## PREFET DES PYRENEES-ATLANTIQUES

**Objet :** Dossier de demande de modification des conditions d'exploitation présenté par la Société des carrières de Sare pour la carrière à ciel ouvert de calcaire sise sur le territoire de la commune de Sare au lieu dit « Les Grottes »

### **-- RAPPORT DE L'INSPECTEUR DES INSTALLATIONS CLASSÉES --**

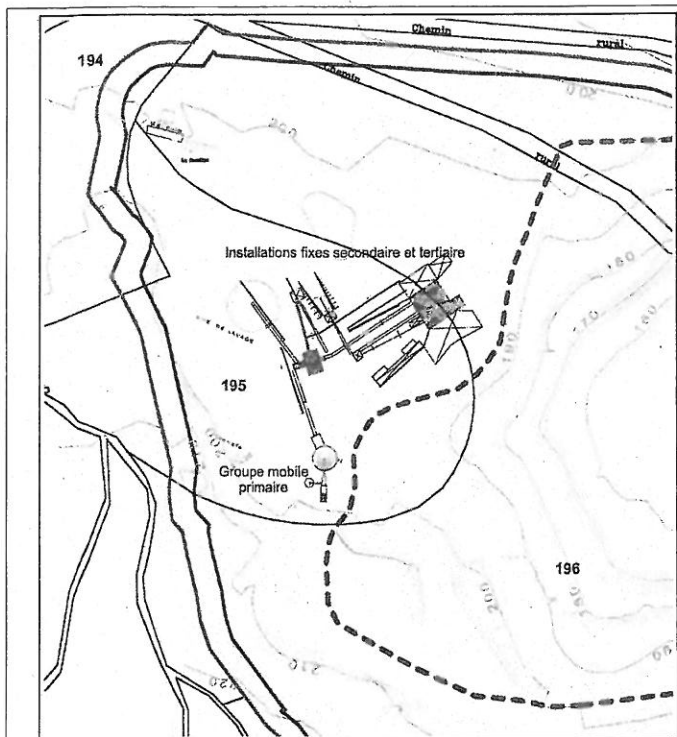
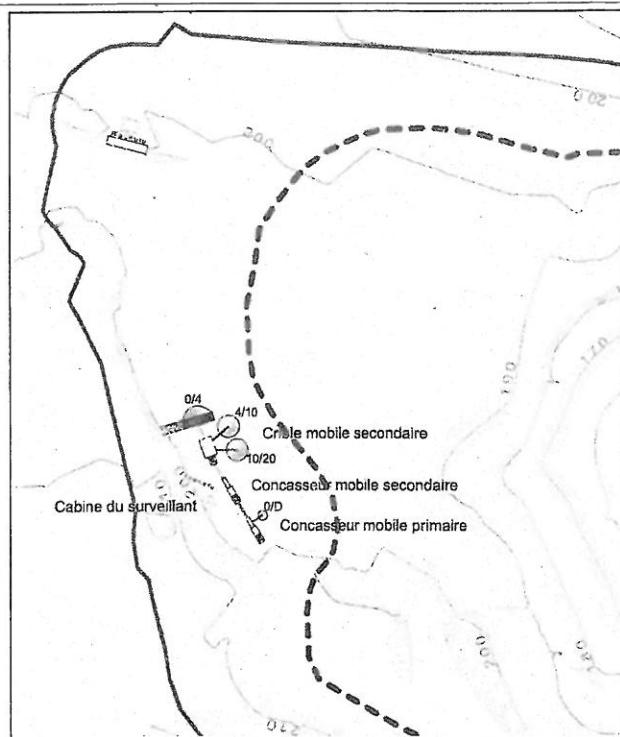
L'exploitant nous a transmis le 11 août 2015, complétée le 12 octobre 2015, un dossier déclarant son intention de démonter la partie fixe de l'unité de traitement pour la remplacer par un groupe mobile composé d'un broyeur secondaire et d'un crible à 3 étages. Cette modification conduira à une légère réduction de la puissance installée (854 kW), sans modification de la production. Cette demande de modification a été actée par courrier du 2 novembre 2015, en prescrivant à l'exploitant la réalisation d'une nouvelle campagne de mesurage des niveaux sonores dans un délai de 2 mois suivant la mise en service de l'installation.

**Extrait plan implantation  
ancienne unité de traitement**

**Extrait plan implantation  
nouvelle unité de traitement**

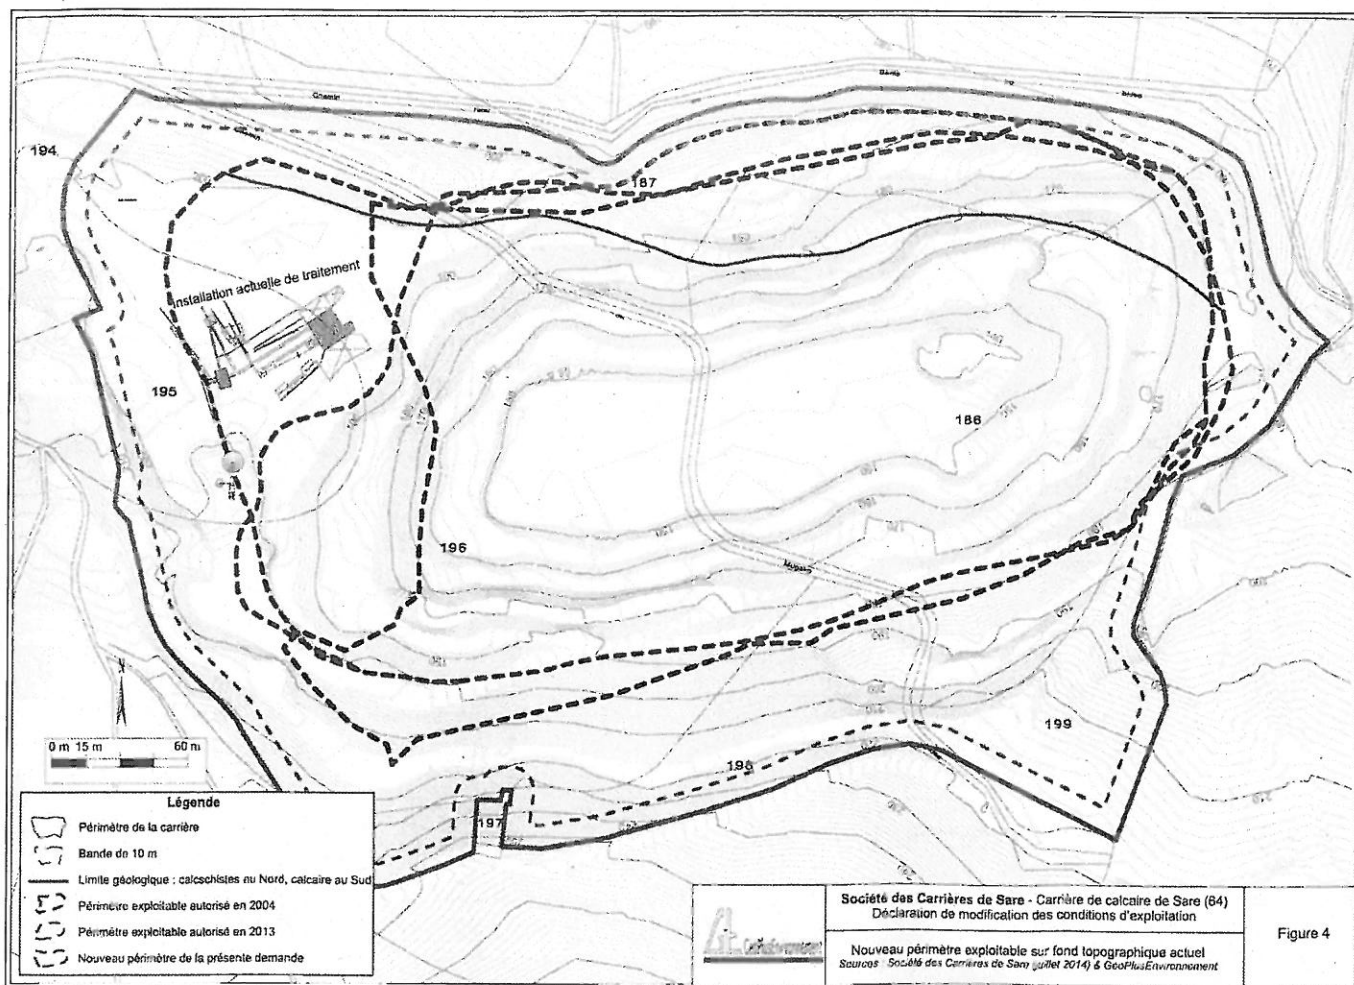
L'exploitant souhaite modifier le phasage d'exploitation et augmenter légèrement le périmètre exploitable sous les installations de traitement secondaire et tertiaire. Cette nouvelle modification permettra, après démontage et évacuation des installations fixes de traitement des matériaux, d'optimiser le gisement calcaire à l'intérieur du périmètre de l'exploitation.

- un concasseur primaire avec crible intégré, alimenté à l'aide d'une pelle hydraulique (équipement présent sur le site depuis 2013)
- un broyeur secondaire avec crible intégré, alimenté directement par un convoyeur à bande mobile en sortie du concasseur primaire (nouvel équipement)
- un crible 3 étages, alimenté directement en sortie du broyeur secondaire (nouvel équipement)

### **VI. LES CONDITIONS DE REMISE EN ÉTAT**

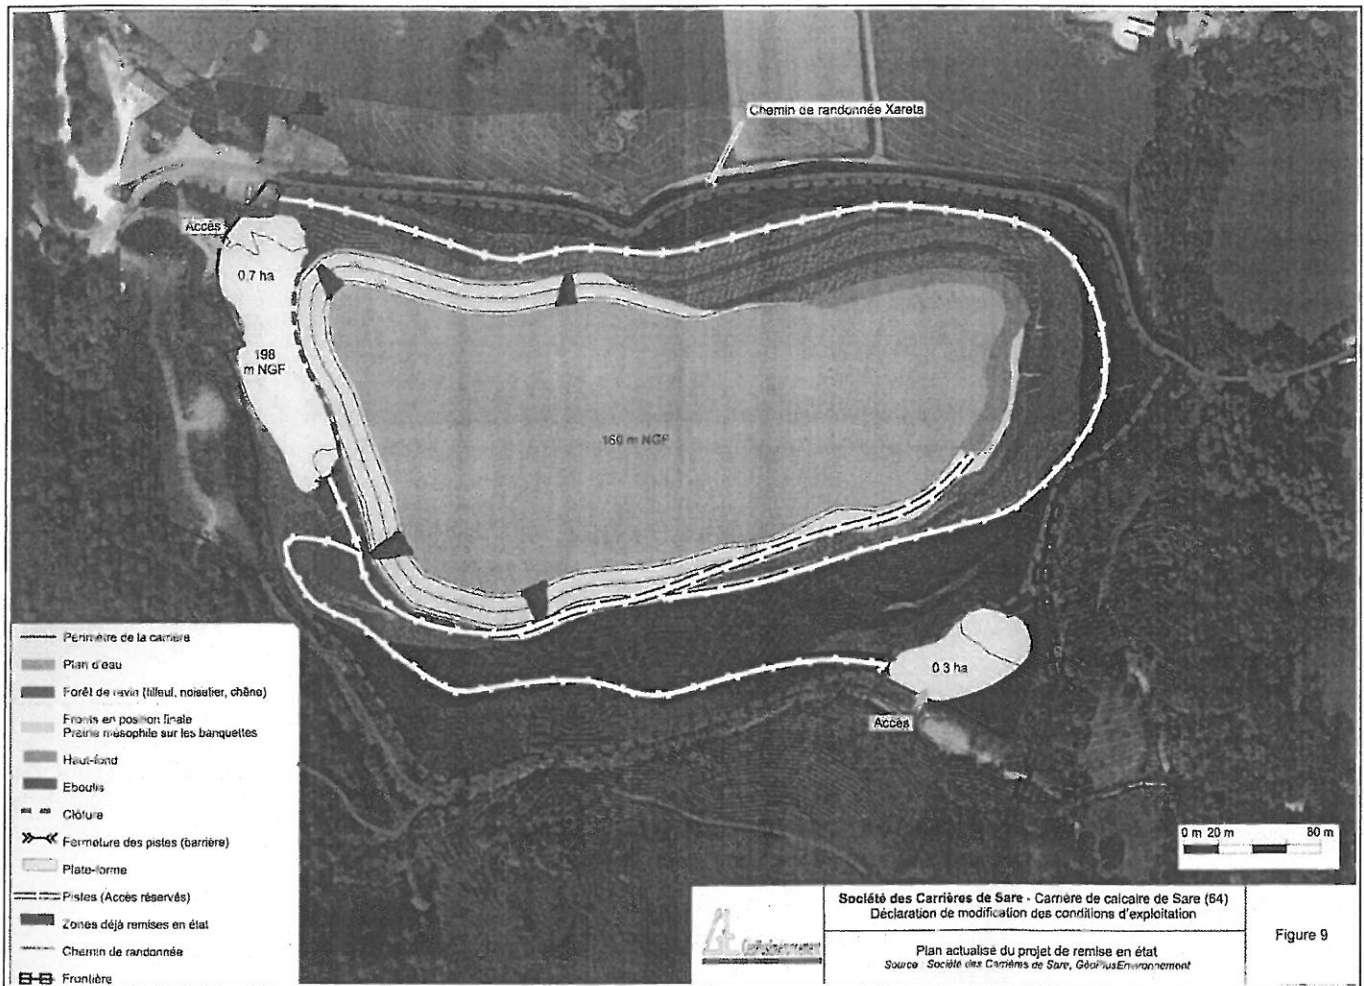
Le principe de réaménagement du site n'est pas modifié. Toutefois au regard des modifications et de la connaissance hydrogéologique du site, il est nécessaire d'adapter le plan de remise en état.
